PLANNUMMER
13 / 20

FASE
BOUWAANVRAAG

INHOUD
PLAN - NT_TERREINSNEDE

BOUWPLAATS
Hoefijzerstraat 64, 9050 Ledeberg

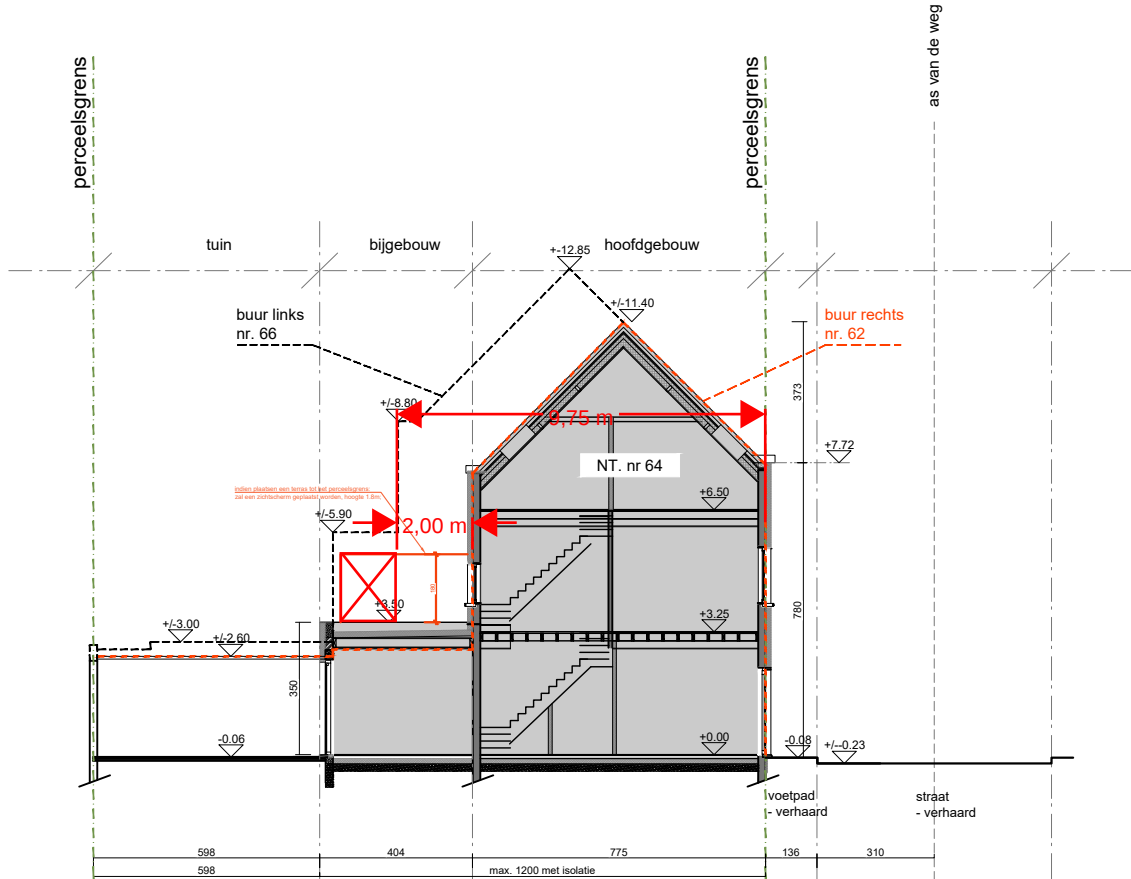
Uitgesloten uit de vergunning

Het bijkomend ophogen van de scheidingsmuur in functie van een zichtscherm dieper dan 2m dan de rechter aanpalende buur.
Het zichtscherm dient beperkt te worden tot een maximale diepte van 9,75m gemeten vanaf de rooilijn

Het voorzien van een dakterras dieper dan 9,75m (gemeten vanaf de rooilijn).
